ETUDE DU SERVICE DEPARTEMENTAL D'INCENDIE ET DE SECOURS

Objet : Trina Solar France Systems SASU – Commune de Gabaston
PC 064 227 23 P0009
Construction d'une centrale photovoltaïque au sol

CENTRALE PHOTOVOLTAÏQUE SOL VALORISATION D'UNE ANCIENNE DECHARGE

REPONSE A L'AVIS DE LA MRAe SUR L'IMPLANTATION D'UNE CENTRALE PHOTOVOLTAÏQUE AU SOL SUR LA COMMUNE DE GABASTON (64)

Voie principale (îlotage) - SCHEMA 1

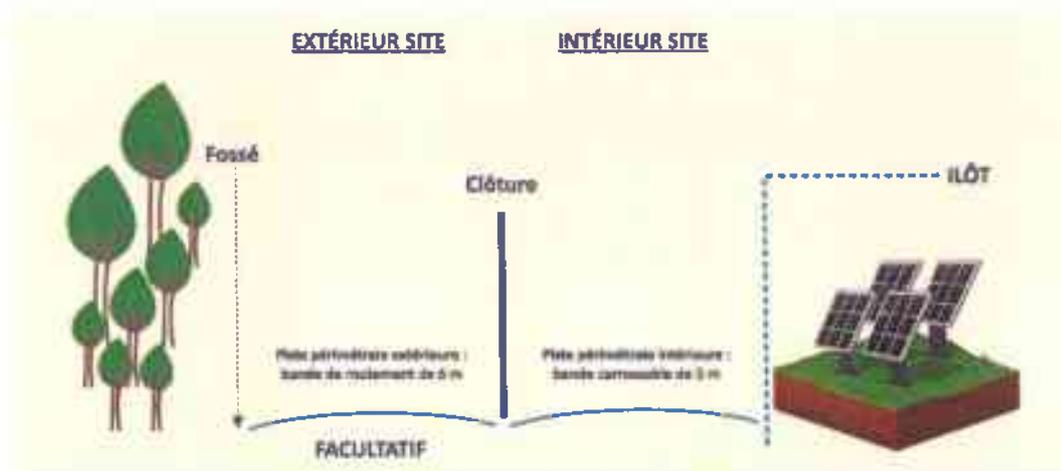
Chaque îlot peut être délimité par des **voies principales (cf. schéma 1)** d'une emprise de 10 mètres dont une bande carrossable de 6 mètres permet de **limiter la propagation d'un incendie** dans l'installation et donc de **limiter les dommages matériels en cas d'incendie**.

Pour chacune des enceintes clôturées, le porteur de projet ne prévoit pas d'îlotage par des pistes principales (cf. schéma 1).
